愛媛県原子力安全専門部会 コメント回答

平成26年12月24日
四国電力株式会社

コメント内容および目次

深部地震計の観測波形および応答スペクトル (3/14の伊予灘の地震)

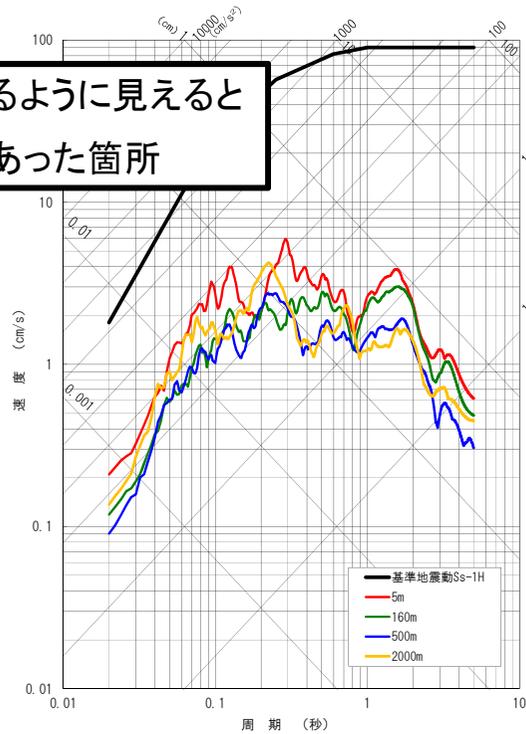
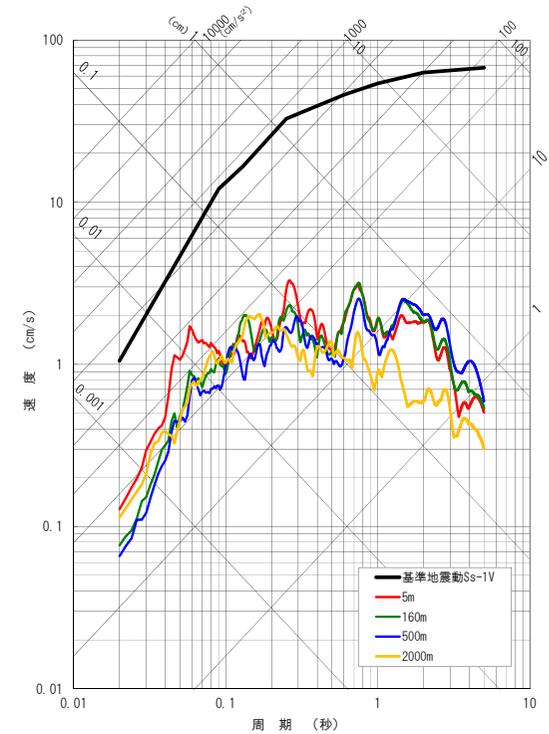
- ① 深部地震計の周期0.6～0.8秒付近で増幅しているように見えるので検証すること
- ② 深部地震計の周期0.2～0.3秒付近で160mより上において増幅しているように見えるので検証すること

増幅しているように見ると
いう指摘があった箇所

応答スペクトル（NS方向）の周期0.6~0.8秒、0.2~0.3秒付近で増幅しているように見えることについて、これは反射波（F）の影響であると考えられる。ここで、増幅の傾向を見る上では応答スペクトルよりフーリエスペクトルで比較した方が傾向を把握しやすいため、フーリエスペクトルで比較することとする。

➡ 観測記録のインバージョンにより最適化した地盤モデルにてはざとり解析を実施し、反射波（F）の影響を除いたはざとり波（2E）にて増幅の有無を検証する。

深部地震計のはぎとり波(2E)のフーリエスペクトル

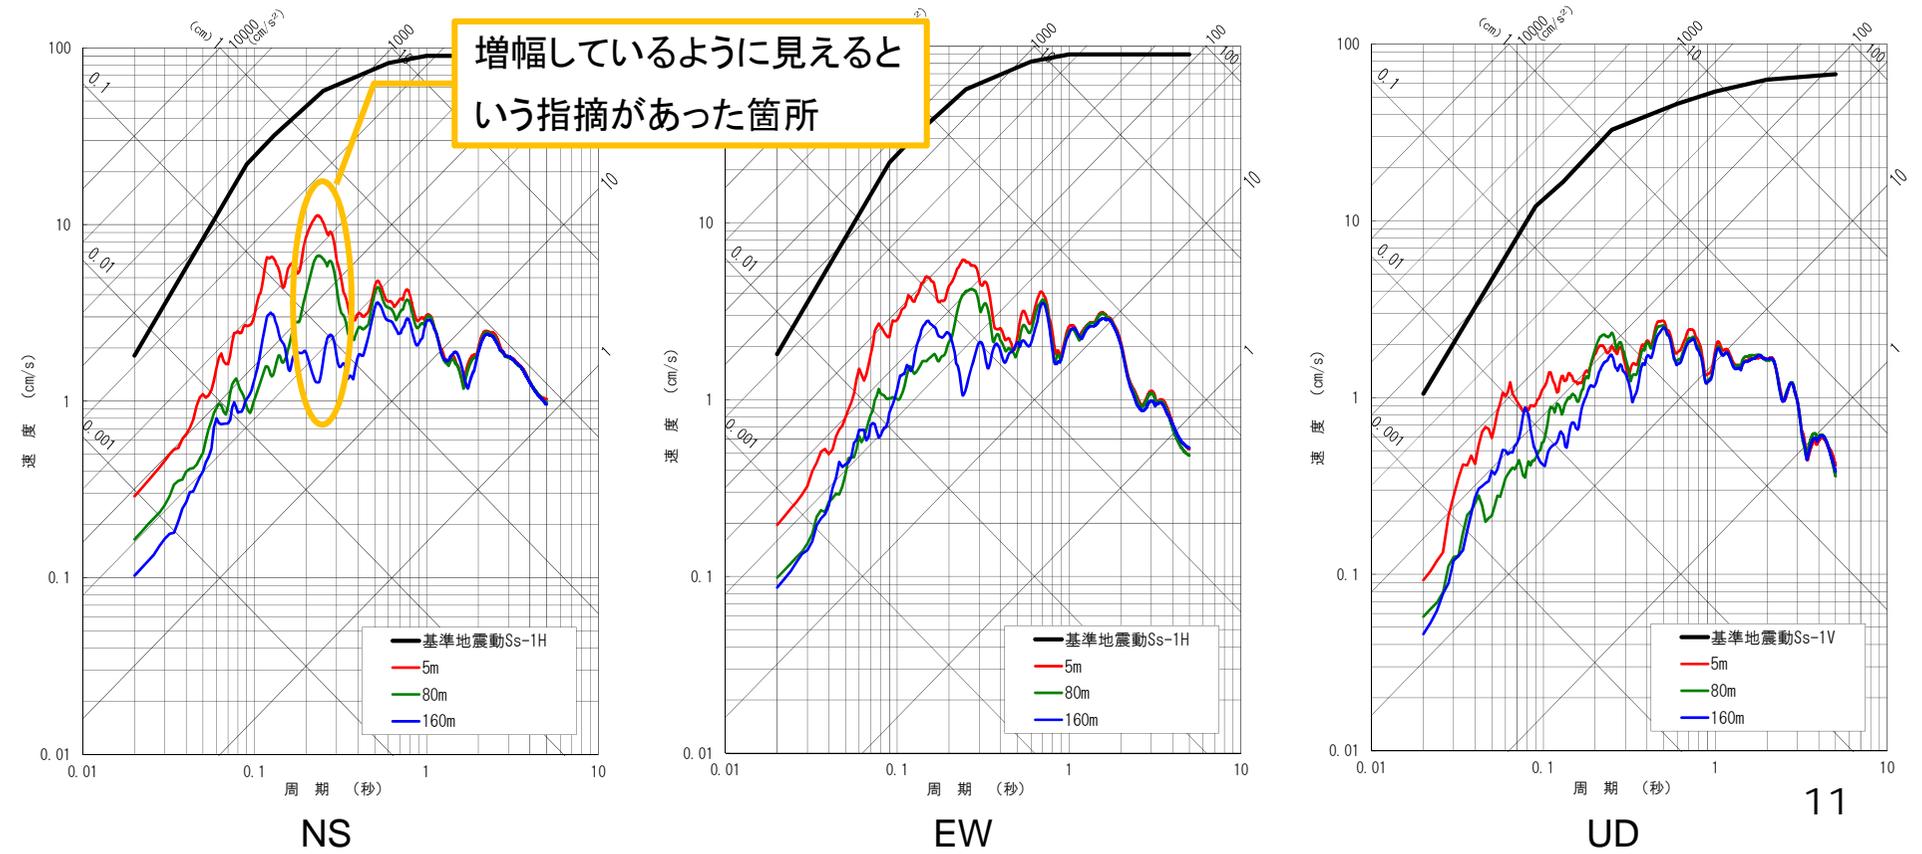
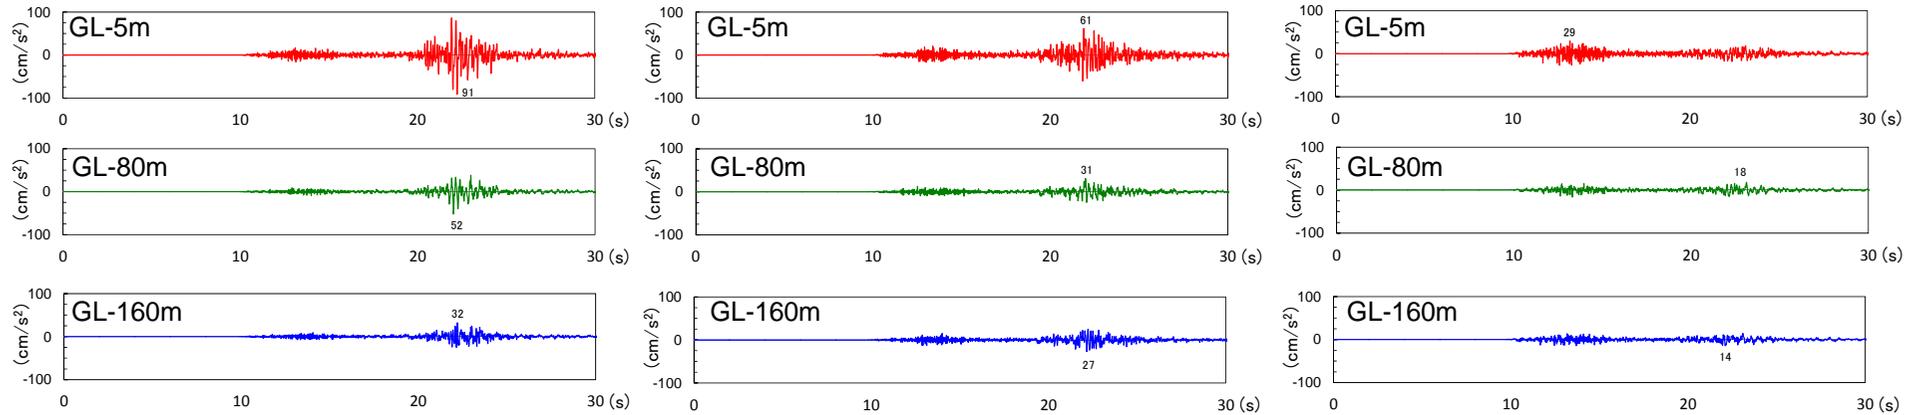
増幅しているように見えるという指摘があった箇所

はぎとり解析結果を以下に示す。7 ページに示した1.2~1.7Hz、3~5Hz付近で増幅しているように見えた箇所は、はぎとり波(2E)と比較するとおおむね一致することから、増幅によるものではなく、反射波(F)の影響によるものであると考えられる。

GL-2000m(青線)からGL-5m(赤線)がおおむね一致しており、増幅を示す傾向は見られない。

GL-2000m(青線)やGL-500m(緑線)と、GL-5m(赤線)はおおむね一致しており、増幅を示す傾向は見られない。なお、GL-160m(黄線)については、前頁の伝達関数(たとえば160m/2000m)を見ても分かるように、今回の地震では重複反射がうまく捉えられておらず、GL-160mの位置での4Hz付近のフィッティングがあまり良くないことから、はぎとり解析ではずれが生じたものである。実現象として増幅が生じたものではないと考えている。

基盤地震計の観測波(E+F)のフーリエスペクトル

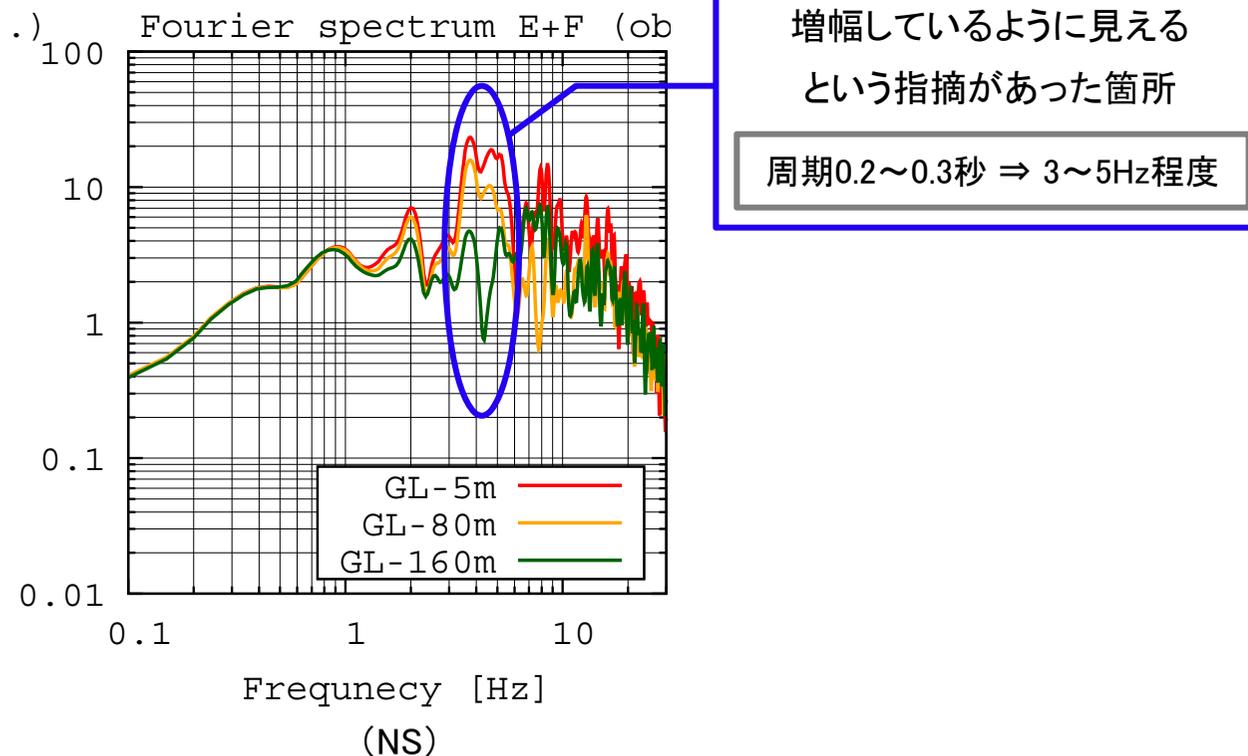
基盤地震計のNS方向の周期0.2秒～0.3秒で、GL-160mからGL-80mにかけて増幅しているように見えるので検証すること

深部地震計の検討と同様に、増幅の傾向を見る上では応答スペクトルよりフーリエスペクトルで比較した方が傾向を把握しやすいため、フーリエスペクトルで比較することとする。

➡ 同様にはぎとり解析を実施し、反射波(F)の影響を除いたはぎとり波(2E)にて増幅の有無を検証する。

(4) 計算結果 … 地点①小島

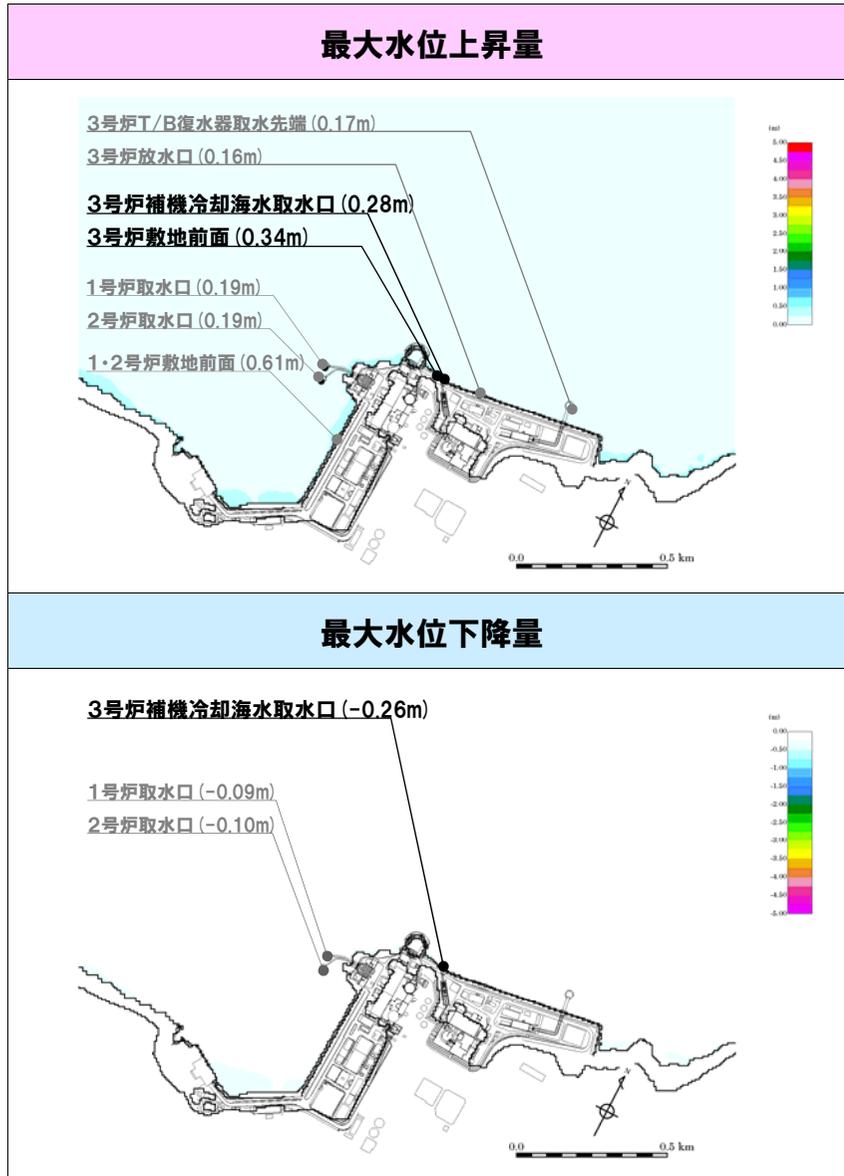
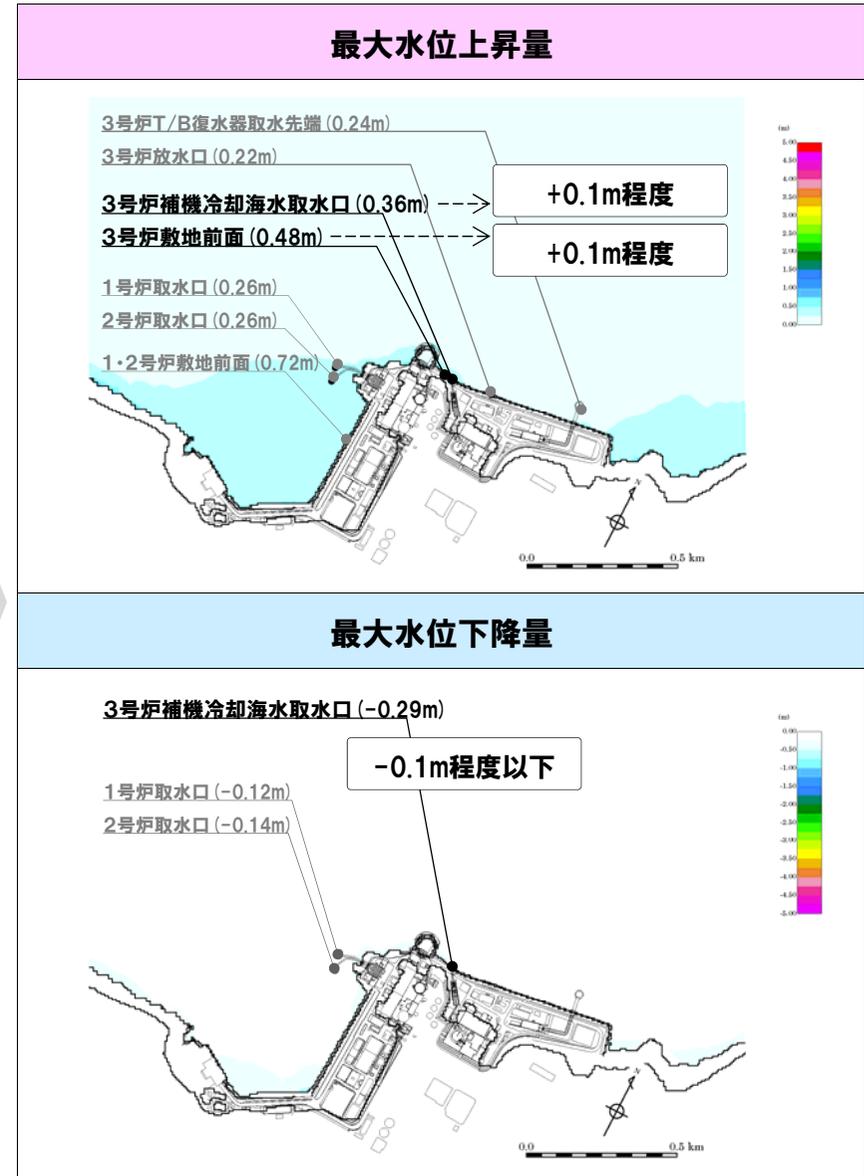
山体崩壊については、あまり知見がないため、原子力発電所の安全性を考えるという観点から、確からしい地すべり量に対して不確かさを考慮する必要があるのでは。

- 各々の地すべり地点の地すべり規模に関しては、前述のとおり地表踏査、地形再判読等により地すべりの範囲や規模を把握している。ここでは、仮に不確かさを考慮するとして、**地すべり土塊の幅を1割増と仮定し、さらに地すべり土塊の深さについても1割増と仮定することで、都合、地すべり土塊の体積として約2割増(≒1.1×1.1)**させた地すべり津波を計算し、影響検討を行う。

- 国に報告している地すべり規模の考え方にとらわれず、不確かさの更なる重畳を考慮した参考評価として、**地すべり規模を一定程度増加させた場合の地すべり津波計算を実施し、影響検討を行った。**
- その結果、
 - ① 敷地前面の最大水位上昇量の増分は、**概ね数十cm程度以下、最大でも1m程度**であり、敷地高さT.P.+10mを超過するレベルには至らない。
 - ② 補機冷却海水取水口の最大水位下降量の増分は、**最大でも0.2m程度**であり、海水ポンプの取水性に影響を与えるレベルには至らない。
- 以上から、今回の参考評価を考慮したとしても、伊方発電所で想定される津波は**発電所の安全性に影響を及ぼすものではないことを確認した。**
